**Forum mondial de l'harmonisation  
des Règlements concernant les véhicules****176<sup>e</sup> session**

**Accord de 1958 :****Examen de projets d'amendements à des Règlements****ONU existants, soumis par le GRSP****Proposition de complément 4 à la série 03 d'amendements  
au Règlement ONU n° 29 (Cabine d'un véhicule utilitaire)****Communication de du Groupe de travail de la sécurité passive\***

## Complément 4 à la série 03 d'amendements au Règlement ONU n° 29 (Cabine d'un véhicule utilitaire)

« Figure 1

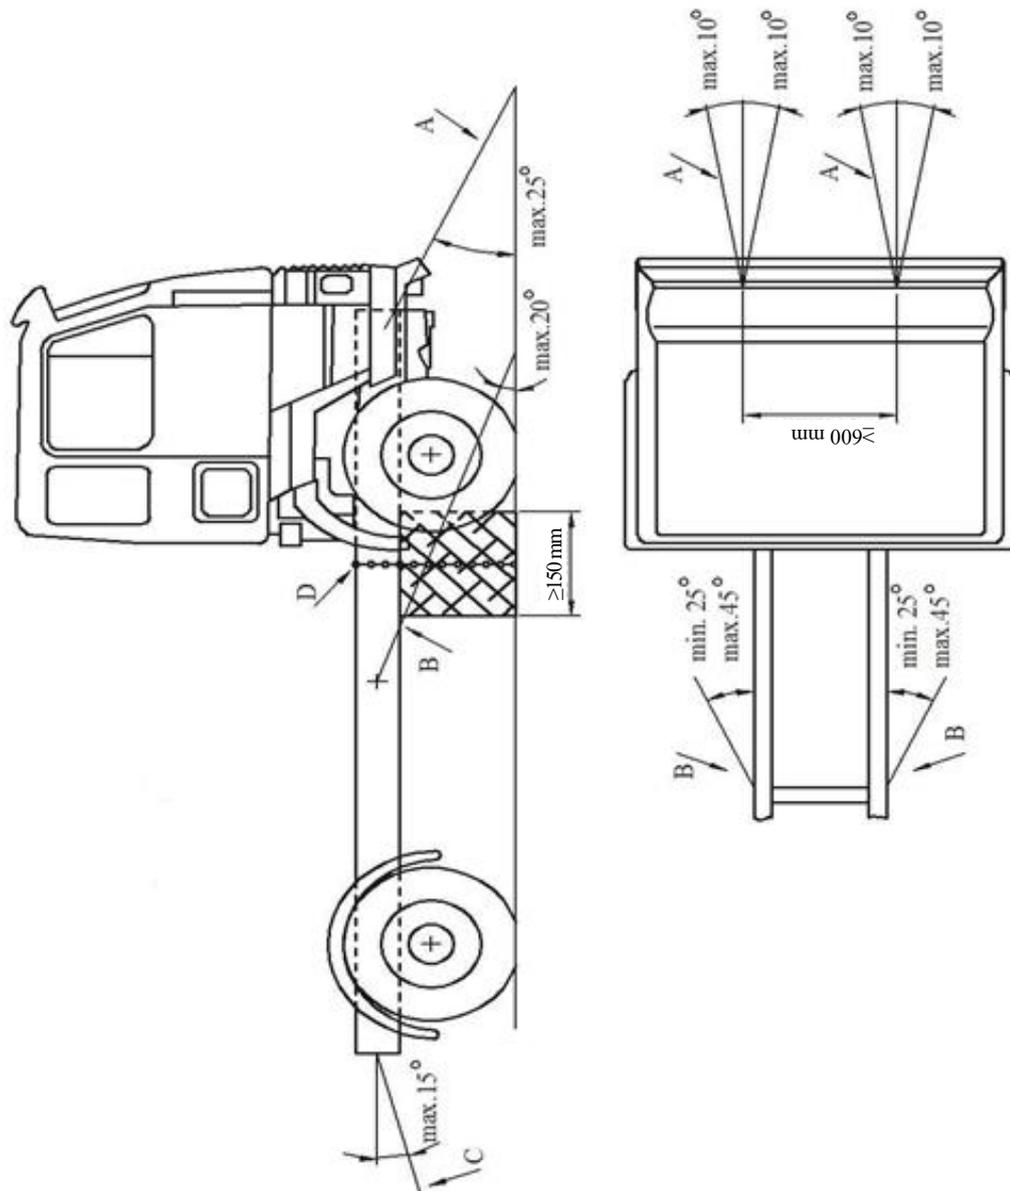
*Figure 1, supprimer.*

Insérer les nouvelles figures 1 et 2, comme suit :

- 1.4 Fixation longitudinale  
Le mouvement de recul du châssis est limité au moyen des chaînes ou câbles A, fixés à l'avant du châssis et de façon symétrique par rapport à l'axe longitudinal, la distance entre les points de fixation étant d'au moins 600 mm. Après avoir été mis en traction, les chaînes ou câbles doivent former avec le plan horizontal un angle de 25° au plus vers le bas et leur projection sur un plan horizontal doit former un angle de 10° au plus, par rapport à l'axe longitudinal du véhicule (voir fig. 1 ci-après). Les chaînes ou câbles peuvent se croiser.

- Le mouvement latéral est limité par les chaînes ou câbles B fixés de façon symétrique au châssis par rapport à son axe longitudinal. Les points de fixation sur le châssis doivent se trouver à 5 m au plus et à 3 m au moins de l'avant du véhicule. Après avoir été mis en traction, les chaînes ou câbles doivent former avec le plan horizontal un angle de 20° au plus vers le bas et leur projection sur un plan horizontal doit former un angle compris entre 25° et 45° par rapport à l'axe longitudinal du véhicule (voir fig. 1 ci-dessous).

- Le mouvement latéral est limité par les chaînes ou câbles B fixés de façon symétrique au châssis par rapport à son axe longitudinal. Les points de fixation sur le châssis doivent se trouver à 5 m au plus et à 3 m au moins de l'avant du véhicule. Après avoir été mis en traction, les chaînes ou câbles doivent former avec le plan horizontal un angle de 20° au plus vers le bas et leur projection sur un plan horizontal doit former un angle de 25° au moins et de 45° au plus par rapport à l'axe longitudinal du véhicule (voir fig. 1 ci-dessous).
